Aménagement d'un sentier en mini piste de la cabane du Pénot à la cabane de Bonaris

(Commune de Lescun, Pyrénées-Atlantiques)

Analyse technique de l'établissement public du Parc national des Pyrénées

Zoom sur les deux premiers lacets È CETRA

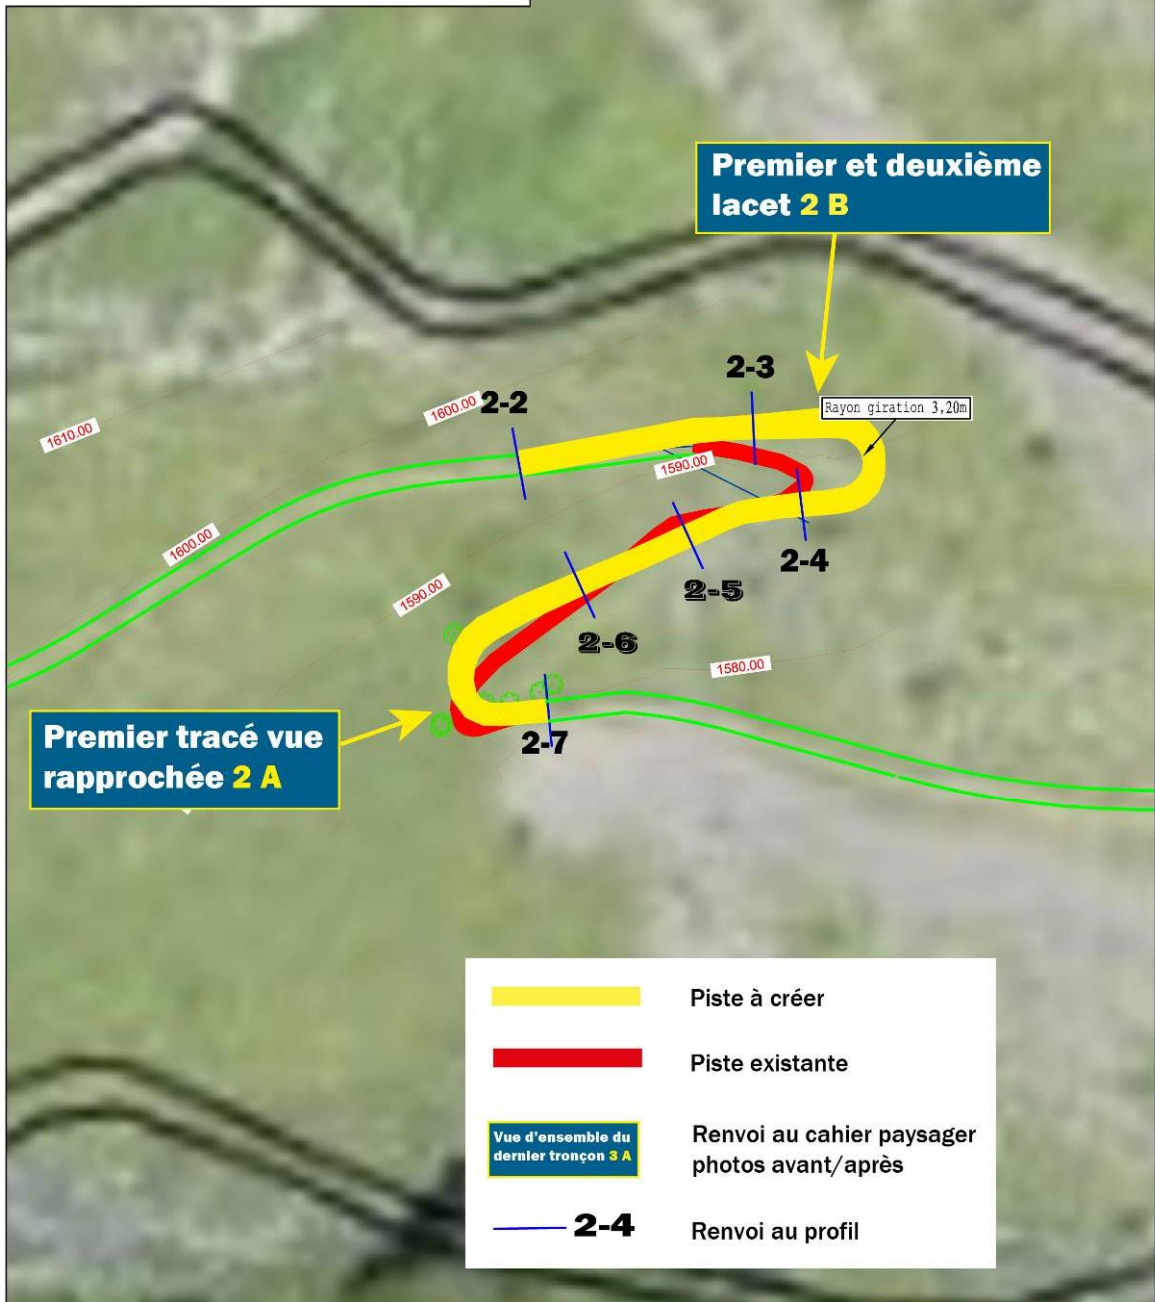
Séquence des deux premiers lacets en amont du point B (indice document 2)

Références au cahier paysager de CETRA : 2 A et 2 B

Le 1^{er} lacet est un peu plus large et tourne plus haut, ce qui permet d'arriver plus haut dans le 2nd lacet. Le 2nd lacet est aussi sensiblement plus large et tourne plus loin, ce qui permet d'espacer les déblais/remblais. Le linéaire de piste légèrement augmenté autorise une pente mieux répartie.

Les déblais/remblais restent importants dans cette séquence, en raison de la forte pente du terrain (50 à 65% environ sur le 1^{er} lacet, 80% environ sur le 2nd lacet).

Au plus défavorable, on note un décaissé amont de l'ordre de 1m au-dessus du 1^{er} lacet, et un soutènement amont assez long de l'ordre de 1m après le 2nd lacet.

Dans le 1^{er} lacet, le soutènement va se fondre naturellement avec la zone déboisée en aval (photos 2 A et 2 B). Dans le 2nd lacet le soutènement à flanc de montagne reste inévitable, mais visuellement le rocher n'est pas loin, et on veillera à une mise en œuvre soignée des murets en pierre, bien décrite dans le dossier de CETRA.

Zoom sur le deuxième tronçon Ë CETRA

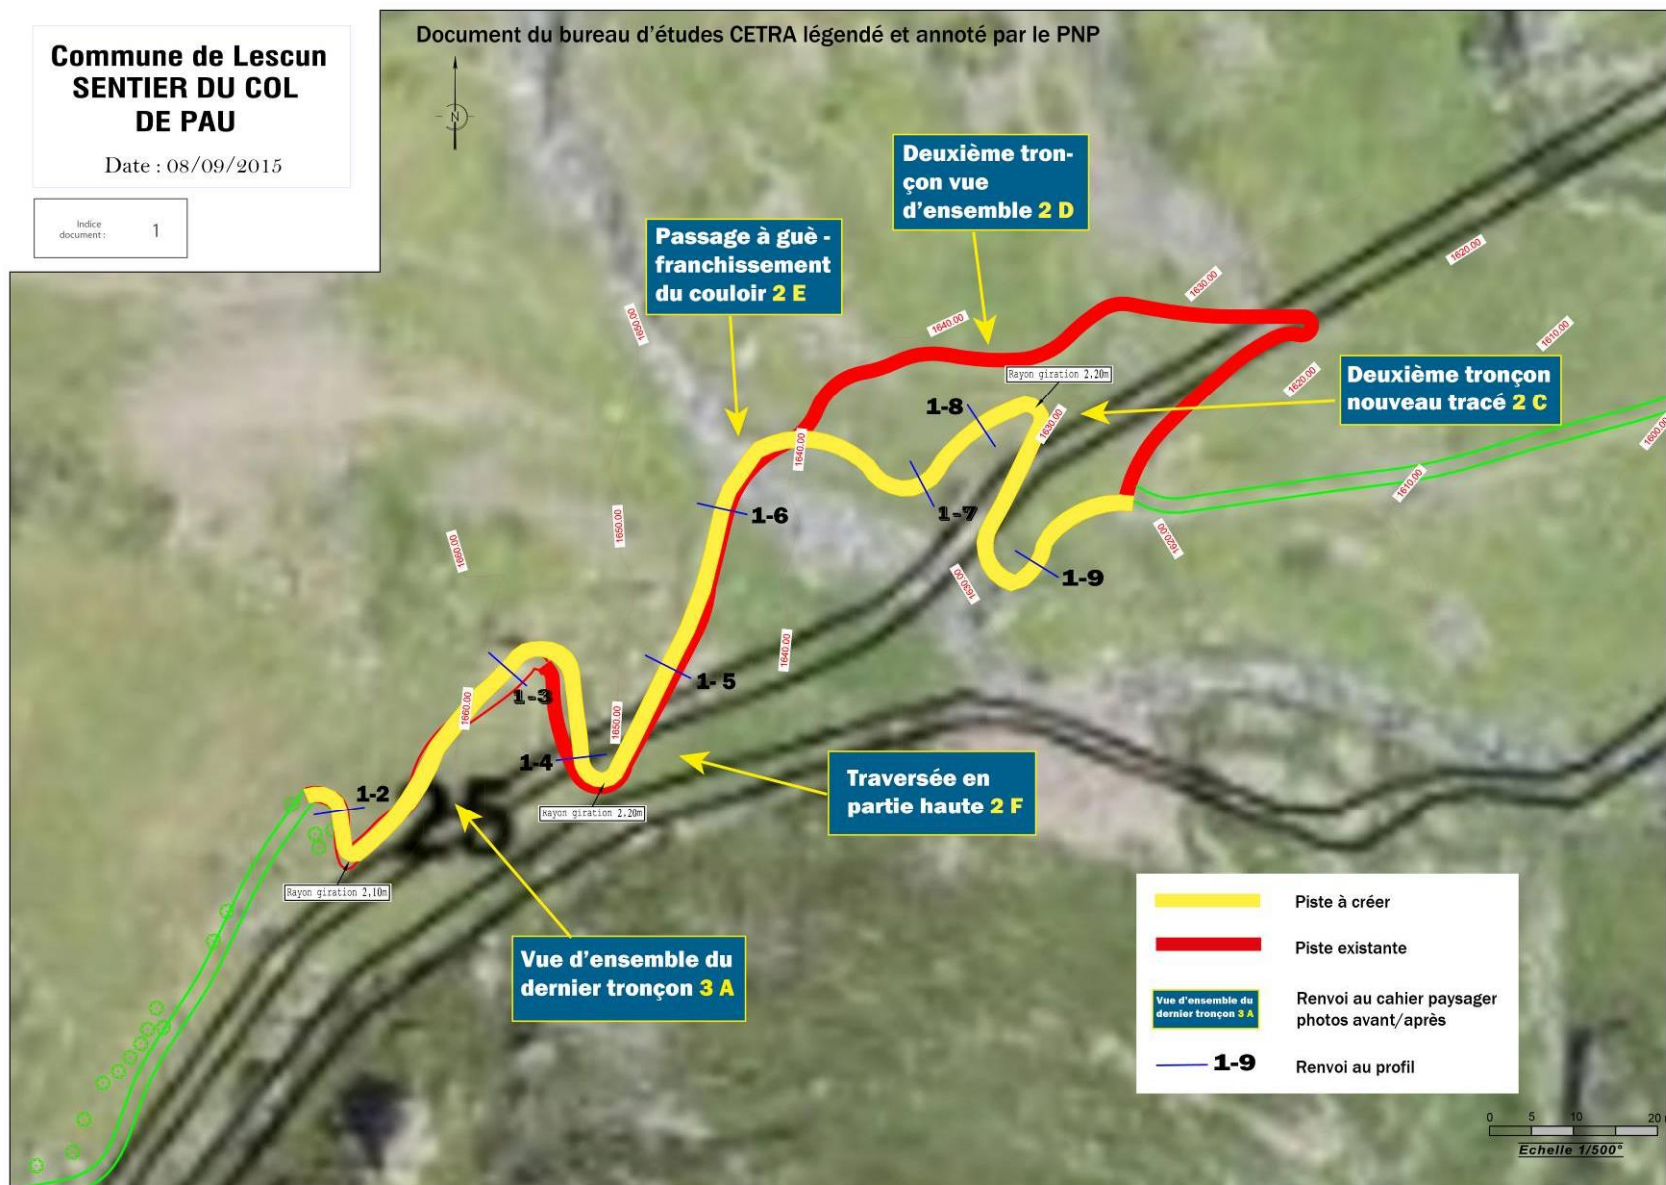
Séquence de traversée de la zone du talweg, en aval du point A (indice document 1)

Références au cahier paysager de CETRA : 2 C, 2 D, 2 E et 2 F

Dans la 1^{ère} partie avant le talweg, le nouveau tracé reste proche du couloir et effectue 2 lacets courts en s'appuyant sur la présence des blocs rocheux. Le franchissement du talweg se fait plus bas que dans la solution initiale, à la faveur d'un replat et d'une dalle rocheuse existante. Le tracé reprend alors sensiblement le tracé de l'ancien chemin, qui est élargi. La pente de la piste reste raide mais les 2 derniers lacets sont améliorés.

Les déblais/remblais sont limités et bien équilibrés dans cette séquence, compris entre 0,20 et 0,50 m (on note exceptionnellement un déblai de 0,60m sur la partie rectiligne à flanc de montagne, après le talweg). La pente du terrain est en effet moins forte que dans la séquence précédente (35 à 40% avant le talweg, puis 60% maximum après le talweg).

Globalement l'insertion paysagère du nouveau tracé est bien meilleure car plus « naturelle » : la piste se coule dans la dépression de part et d'autre du talweg. Cette solution permet un passage moins haut dans la pente, donc moins visible. La piste s'appuie davantage sur les éléments du site : les blocs rocheux existants sont utilisés comme soutènements amont ou aval (photo 2 C, 2 E et 2 F). Enfin la cicatrice n'est pas dédoublée puisque le nouveau tracé reprend sensiblement le tracé de l'ancienne piste, après la traversée du talweg,

Profil en travers type de soutènement - Cetra

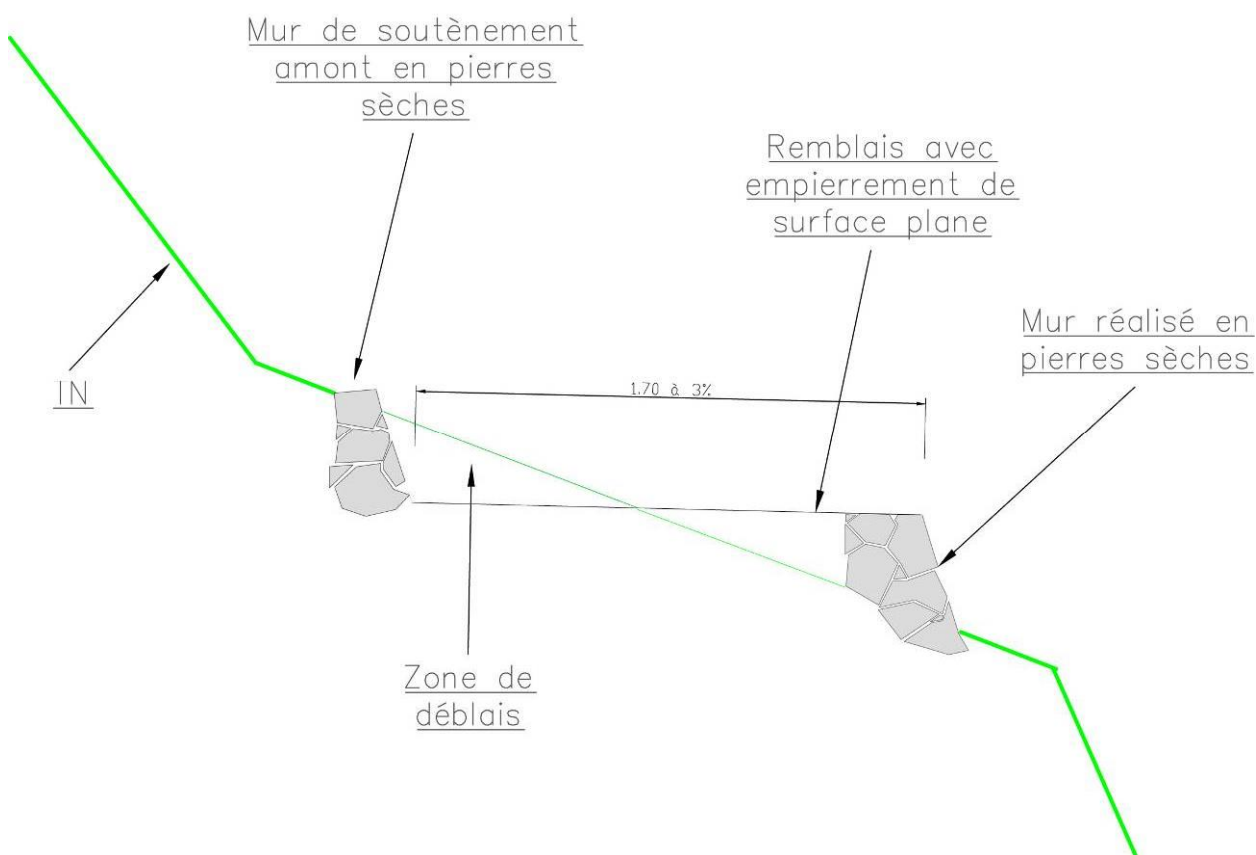
Afin de préserver la qualité du site, il conviendra de travailler autant que possible en déblais et remblais sur les parties à élargir. Cette méthode marquera le moins possible le paysage. Quand les remblais seront inévitables, ils seront réalisés sans maçonnerie, à l'aide de gros blocs de pierre trouvés sur le site. Le style de pose de ces blocs sera à l'identique des vieux murs rencontrés au Pénot. Les blocs sélectionnés seront ainsi posés face polie vers l'extérieur pour restituer l'aspect vieux mur et rendre un coloris discret dans le paysage.
